Verslag huishoudelijke elektrische installatie op laagspanning en zeer lage spanning

Referentie: **011-20261027-04**	Datum controle: **27/10/2026**
Keurder: **011**

Eigenaar:	**Onbekend**	EAN-code:	**Onbekend**
Adres installatie:	**Dillesstraat 7, 2660 - Antwerpen**	Nummer teller(s):	**201821**
		Distributienetbeheerder installatie:	**Fluvius**

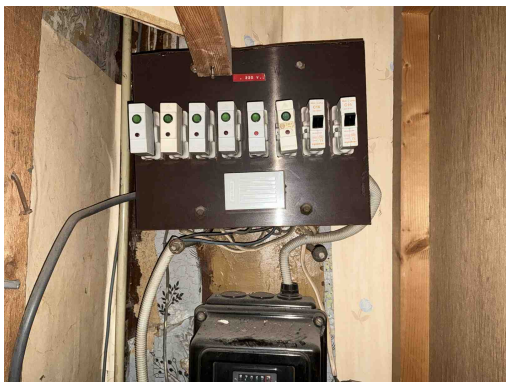
B34 - Het kabeltype van de meterbord verbinding aan de oorsprong van de installatie beantwoord niet aan de minimale vereisten vastgelegd door de distributienet beheerder. (Boek1: 1.5 + SYNERGRID C1/107)
Opmerking: Oa VOB

B30 - De houder van de beveiliging in een huishoudelijke ruimte is niet voorzien van aangepaste kalibreerelementen (Boek1: 5.3.5.5).
Opmerking: Oa bord 1

D08 - De nodige markeringen op de beveiligingstoestellen ontbreken of zijn onleesbaar (Boek 1: 5.3.5.5).
Opmerking: Oa bord 1

B04 - De aanduiding van de kringen, klemmen en/of schakelapparatuur ontbreekt, is onjuist of is onvolledig (Boek 1: 3.1.3.1/5.1.6.1).
Opmerking: Oa bord 1

B06 - Het elektrisch verdeelbord heeft niet de minimale beschermingsgraad IPXX-B in een gewone ruimte (Boek 1: 4.2.2.3).
Opmerking: Oa bord 1

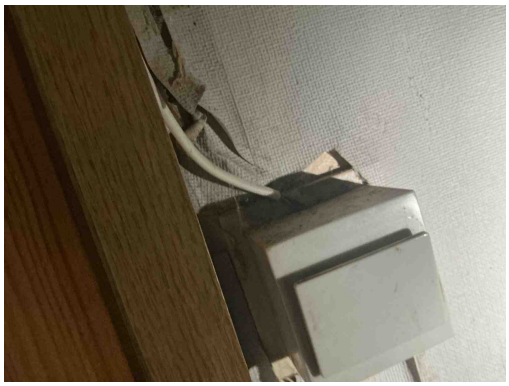
T02 - Gevaar voor rechtstreekse aanraking: genaakbare delen onder spanning (Boek 1: 4.2.2).
Opmerking: Oa bord 1 niet ipxxb

B29 - Het elektrisch verdeelbord in een huishoudelijke ruimte is niet voorzien van een deur (Boek1: 5.3.5.1).
Opmerking: Oa bord 1

C21 - Het gebruik van geleiders van het type VOB, zonder bijkomende afscherming is niet toegestaan (Boek 1: 5.2.9.6).
Opmerking: Oa aan bord 1, toilet

C38 - Het gebruikte kabeltype (snoerkabel) voldoet niet aan de specificaties die van toepassing zijn op voedingsleidingen voor vaste installatie (Boek 1: 1.4.2.1, 5.2.6.2).
Opmerking: Oa aan bord 1, keuken , berging, algemeen, ...

C26 - De verbindingen zijn niet gebeurd in borden, in aftakdozen, aan de klemmen van contactdozen, schakelaars of in de verlichtingstoestellen (Boek 1: 5.2.6.1).
Opmerking: Oa aan bord 1, berging

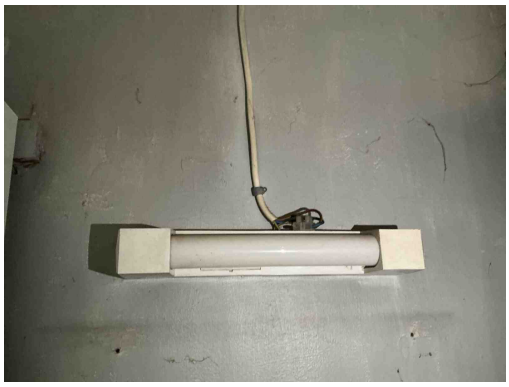
C38 - Het gebruikte kabeltype (snoerkabel) voldoet niet aan de specificaties die van toepassing zijn op voedingsleidingen voor vaste installatie (Boek 1: 1.4.2.1, 5.2.6.2).
Opmerking: Oa aan bord 1, keuken , berging, algemeen, ...

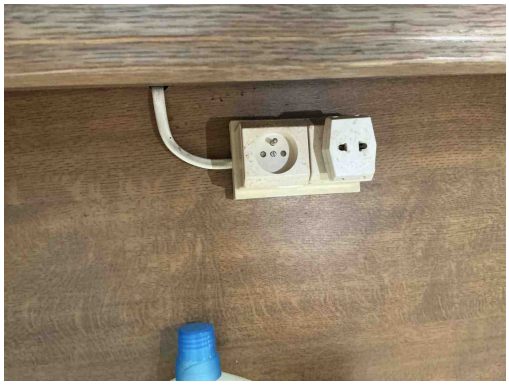
C26 - De verbindingen zijn niet gebeurd in borden, in aftakdozen, aan de klemmen van contactdozen, schakelaars of in de verlichtingstoestellen (Boek 1: 5.2.6.1).
Opmerking: Oa aan bord 1, berging

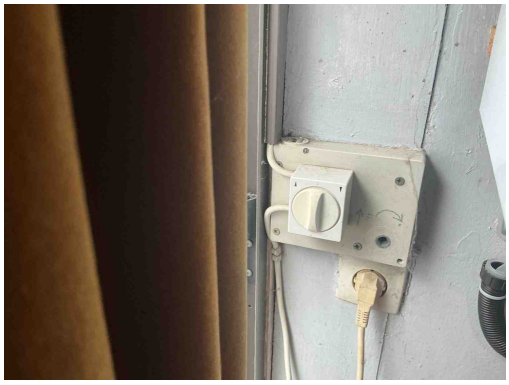
C38 - Het gebruikte kabeltype (snoerkabel) voldoet niet aan de specificaties die van toepassing zijn op voedingsleidingen voor vaste installatie (Boek 1: 1.4.2.1, 5.2.6.2).
Opmerking: Oa aan bord 1, keuken , berging, algemeen, ...

T10 - Bepaalde contactdozen en/of schakelaars zijn niet degelijk bevestigd (Boek 1: 1.4.1.3).
Opmerking: Oa eetkamer , keuken , slaapkamer. ...

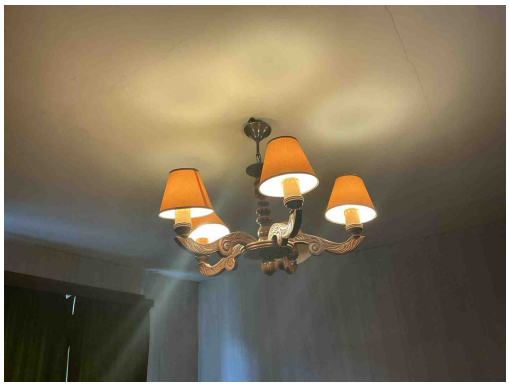
T11 - De contactdozen waarvan de toegekende stroomsterkte maximaal 16A en de toegekende spanning maximaal 250V bedraagt en niet bedoeld zijn voor de voeding van een of meerdere verbruikstoestellen voor een specifiek doel en niet geplaatst zijn in of op schakel- en verdeelborden, beschikken niet of IPXX-D (incl. gemeenschappelijke delen residentieel geheel) (Boek 1: 4.2.2.3/5.3.5.2).
Opmerking: Oa keuken , slaapkamer

T13 - Opbouwcontactdozen en/of -schakelaars zonder achterplaatje mogen niet rechtstreeks op een brandbare ondergrond bevestigd worden (Boek 1: 4.3.3.5).
Opmerking: Oa keuken , hal

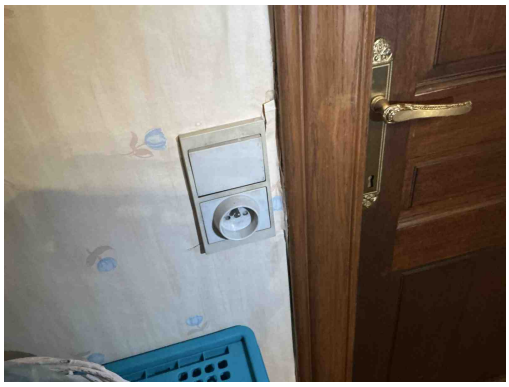
A16 - Er is geen continuïteit van de beschermingsgeleider van de contactdoos (Boek 1: 5.4.3.4).
Opmerking: Oa woonkamer , berging , bijkeuken, ...

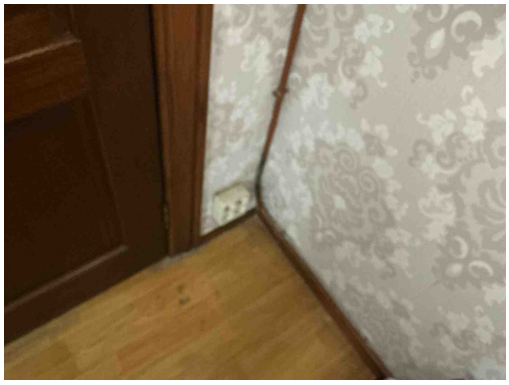
A16 - Er is geen continuïteit van de beschermingsgeleider van de contactdoos (Boek 1: 5.4.3.4).
Opmerking: Oa woonkamer , berging , bijkeuken, ...

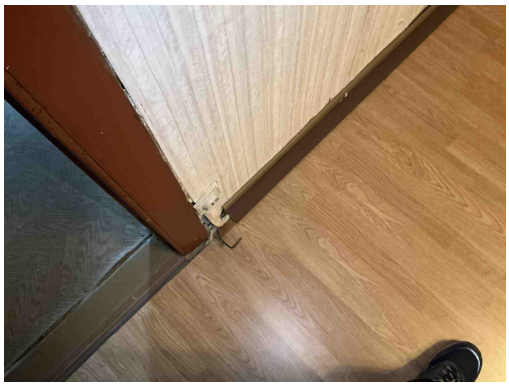
T21d - Het elektrisch materieel is niet geplaatst volgens de voorschriften van de fabrikant/ regels van goed vakmanschap. (Boek 1: 1.4.1.3) Oa materiaal niet geschikt voor de toepassing. Zie plaatsingsfiche fabrikant.
Opmerking: Oa bijkeuken

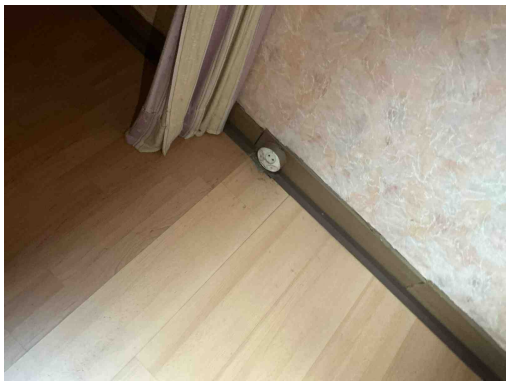
T10 - Bepaalde contactdozen en/of schakelaars zijn niet degelijk bevestigd (Boek 1: 1.4.1.3).
Opmerking: Oa eetkamer , keuken , slaapkamer. ...

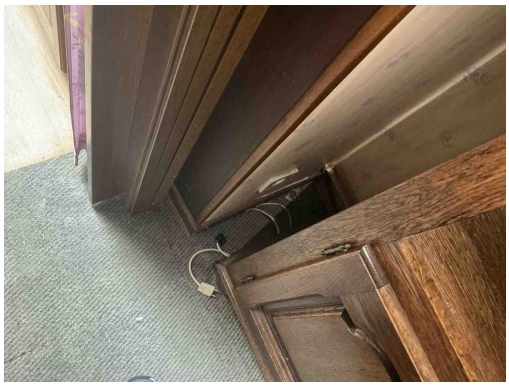
A20 - Er bevindt zich een contactdoos zonder beschermingsgeleider in de elektrische installatie. Deze is niet geplaatst achter een differentieelstroombeschermingsinrichting met grote (max. 30mA) of zeer grote (max. 10mA)gevoeligheid. (Boek 1: 8.2.1.b)
Opmerking: Oa eetkamer , keuken , slaapkamers, ...

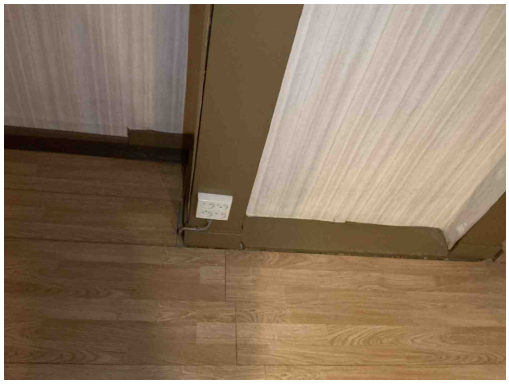
A20 - Er bevindt zich een contactdoos zonder beschermingsgeleider in de elektrische installatie. Deze is niet geplaatst achter een differentieelstroombeschermingsinrichting met grote (max. 30mA) of zeer grote (max. 10mA)gevoeligheid. (Boek 1: 8.2.1.b)
Opmerking: Oa eetkamer , keuken , slaapkamers, ...

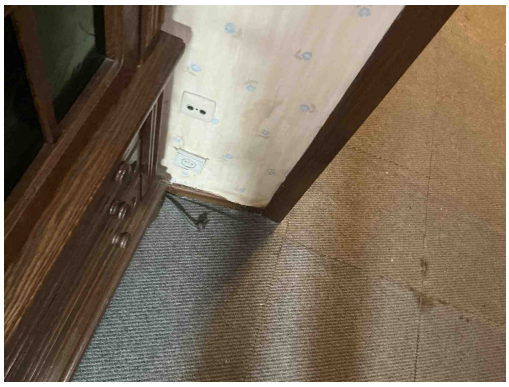
A20 - Er bevindt zich een contactdoos zonder beschermingsgeleider in de elektrische installatie. Deze is niet geplaatst achter een differentieelstroombeschermingsinrichting met grote (max. 30mA) of zeer grote (max. 10mA)gevoeligheid. (Boek 1: 8.2.1.b)
Opmerking: Oa eetkamer , keuken , slaapkamers, ...

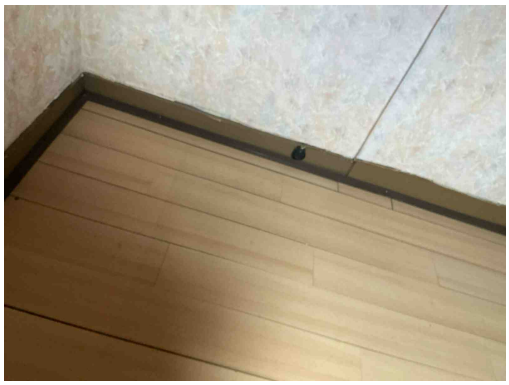
T10 - Bepaalde contactdozen en/of schakelaars zijn niet degelijk bevestigd (Boek 1: 1.4.1.3).
Opmerking: Oa eetkamer , keuken , slaapkamer. ...

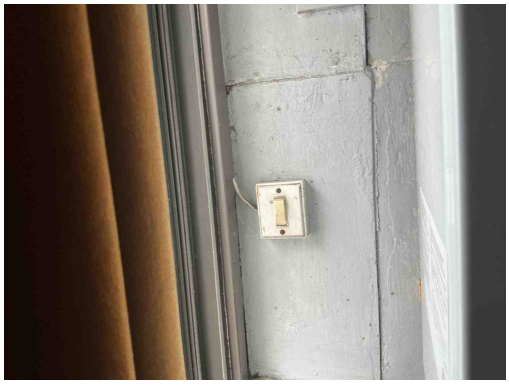
A20 - Er bevindt zich een contactdoos zonder beschermingsgeleider in de elektrische installatie. Deze is niet geplaatst achter een differentieelstroombeschermingsinrichting met grote (max. 30mA) of zeer grote (max. 10mA)gevoeligheid. (Boek 1: 8.2.1.b)
Opmerking: Oa eetkamer , keuken , slaapkamers, ...

T11 - De contactdozen waarvan de toegekende stroomsterkte maximaal 16A en de toegekende spanning maximaal 250V bedraagt en niet bedoeld zijn voor de voeding van een of meerdere verbruikstoestellen voor een specifiek doel en niet geplaatst zijn in of op schakel- en verdeelborden, beschikken niet of IPXX-D (incl. gemeenschappelijke delen residentieel geheel) (Boek 1: 4.2.2.3/5.3.5.2).
Opmerking: Oa keuken , slaapkamer

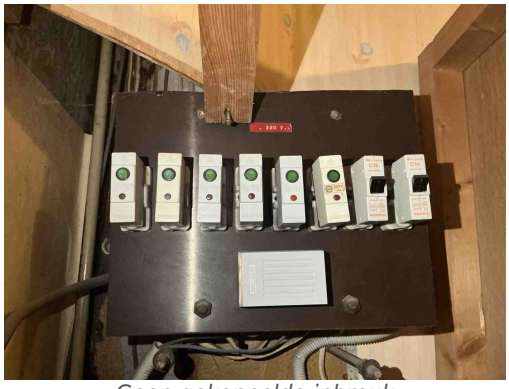
C27 - Het gebruik van geleiders van het type VTLmB (côte-à-côte) is niet toegestaan (Boek 1: 1.4.2.1).
Opmerking: Oa berging
